UNIDAD ADMINISTRATIVA: _INFRAESTRUCTURA Y EDIFICACIÓN
EXPEDIENTE Nº: 17-114-P

Se presenta el SEGUNDO REFORMADO DEL PROYECTO DE URBANIZACIÓN SECTOR ARI-01 DEL PLAN GENERAL DE EL PUERTO DE SANTA MARÍA DE 2012, CÁDIZ. DEFINICIÓN CONSTRUCTIVA DE AARV-CO22-SU5 SEGÚN MODIFICACIÓN PUNTUAL DE MODIFICACIÓN PUNTUAL DE ORDENACIÓN PORMENORIZADA DEL PLAN GENERAL DE ORDENACIÓN URBANA DE 1992 DE EL PUERTO DE SANTA MARÍA, INNOVACIÓN DEL SISTEMA LOCAL VIARIO AARV-CO18-SU5 Y AARVCO21-SU5, para proceder a su aprobación inicial.

INFORME DEL SERVICIO DE INFRAESTRUCTURA Y EDIFICACIÓN. -

AARV-CO18-SU5

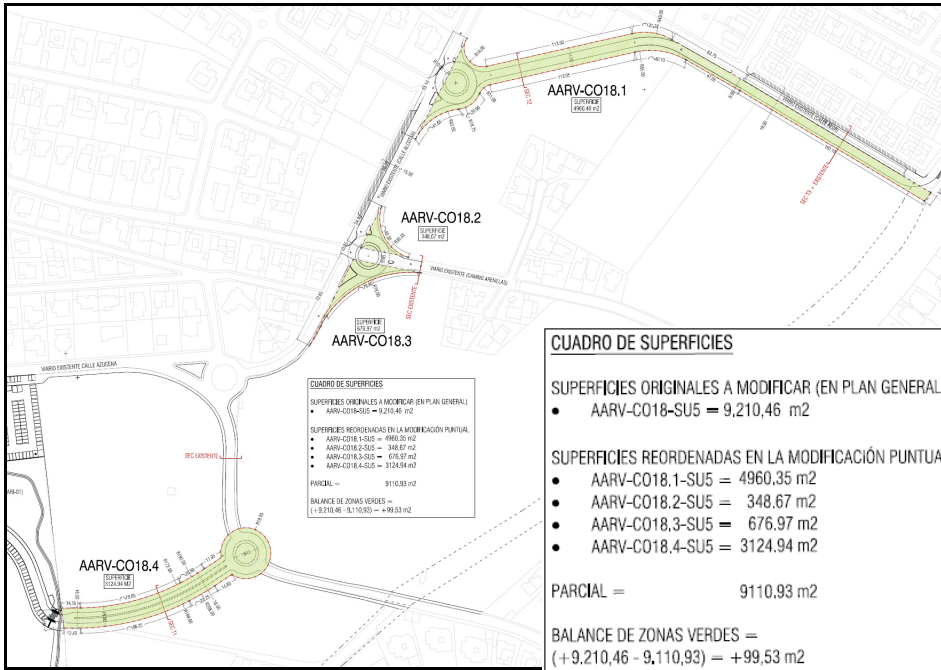
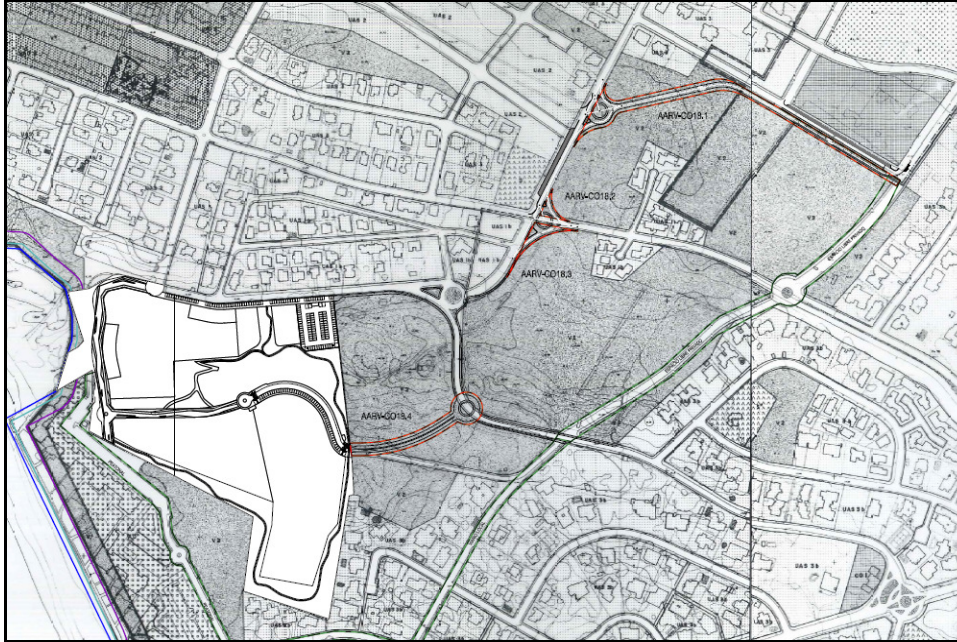
La propuesta de MP ahora en tramitación, si bien numéricamente sigue resultando, en cuanto a superficie de vial de nueva apertura y a cobertura arbórea existente a eliminar, de menor afección ambiental que la ordenación prevista en el Plan General de 1992, dista sensiblemente de la informada inicialmente, respecto de esos parámetros. Y ello con el agravante de que el incremento de esas nuevas superficies ocupadas (AARV-CO18.1, AARV-CO18.2 y AARV-CO18.3) y en la cobertura arbórea afectada se hace a expensas de parcelas, públicas y privadas, integradas en el sistema local de espacios libres, Parques Urbanos y Áreas de Ocio (V2) en términos del referido Plan General.

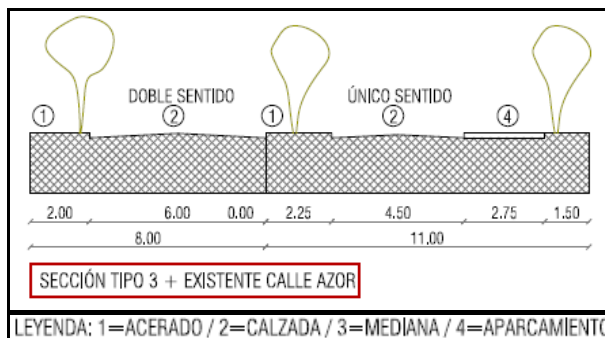
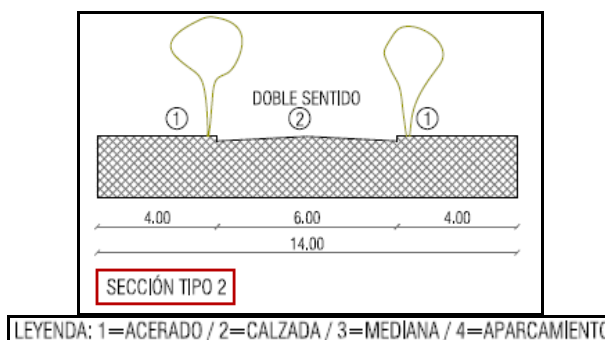
Además de la ocupación parcial de zonas verdes arboladas, pero sin elementos de urbanización o para el uso público, cabe significar que también serán reurbanizados con el nuevo vial unos 550 m² de un parque urbano (calle Azor) ejecutado como parte de la urbanización del sector PP-CO-8 Las Arenillas, que formaba parte del Plan General de 1992. Esto será consecuencia de una sección proyectada para la ampliación de la calle Azor con un ancho de 19 metros, tomando una banda de 8 metros de las citadas zonas verdes. Este tramo del nuevo trazado de la AARV-CO18 se plantea con tres carriles rodados manteniendo una mediana, en este caso parece que arbolada, de 2,5 metros de ancho.

En el siguiente tramo, que cruza el interior de una de las zonas verdes afectadas hacia la calle Alcotán, la sección disminuye su ancho hasta los 14 metros, ya con sólo dos carriles rodados y sin mediana

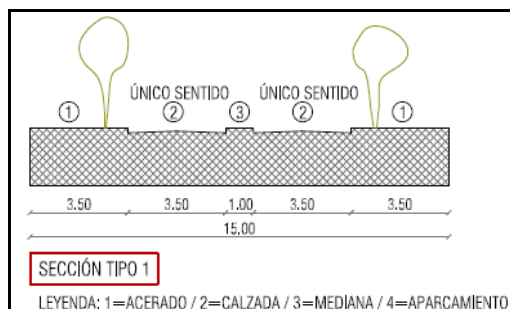
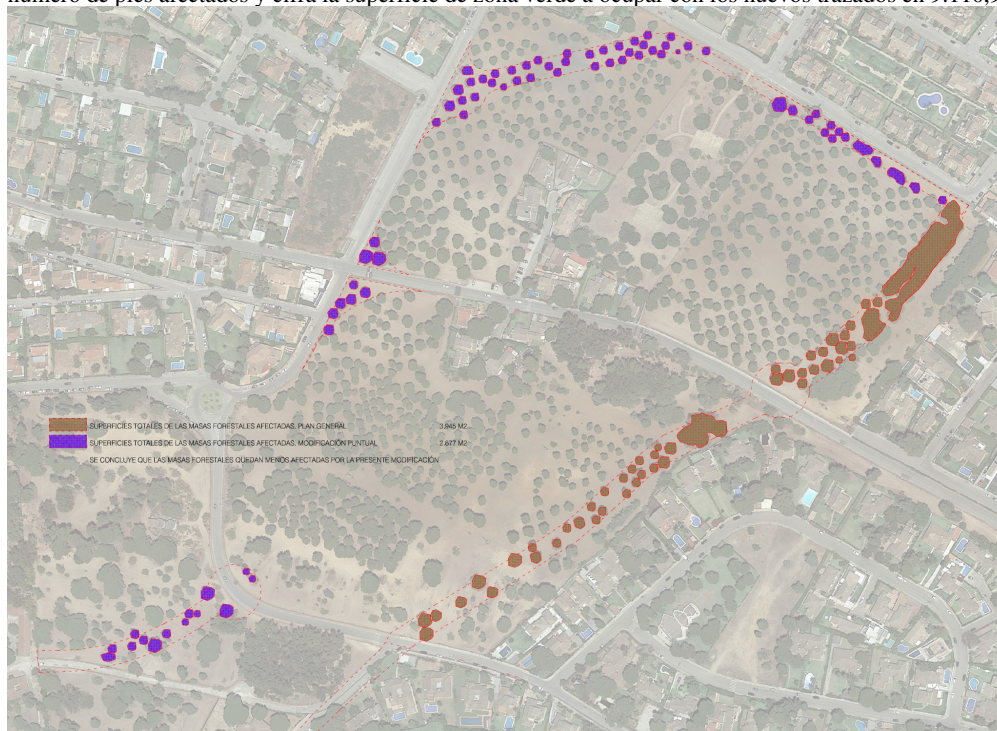
Desde la intersección con la calle Alcotán hasta el cruce con el tramo AARV-CO18.4, a excepción de la glorieta para la intersección con el Camino de las Arenillas, se dan por válidos y se aprovechan los anchos y secciones existentes. Este último tramo (AARV-CO18.4) disminuye su ancho respecto de la propuesta de la inicial de MP, con dos viales y una mediana de un metro de ancho, desapareciendo las bandas de aparcamiento en ambos márgenes (aunque sí se citan en el DAE).

- Al menos en la parcela localizada entre las calles Azor, Alcotán y Camino de las Arenillas, debería haber quedado justificado el cumplimiento del artículo 13.2 de las Normas Urbanísticas del PGOU de 1992, que establece para autorizar cualquier cambio de uso en zonas arboladas la garantía de *mantenimiento de una cobertura arbolada equivalente al ochenta por ciento (80%) de la originaria.*
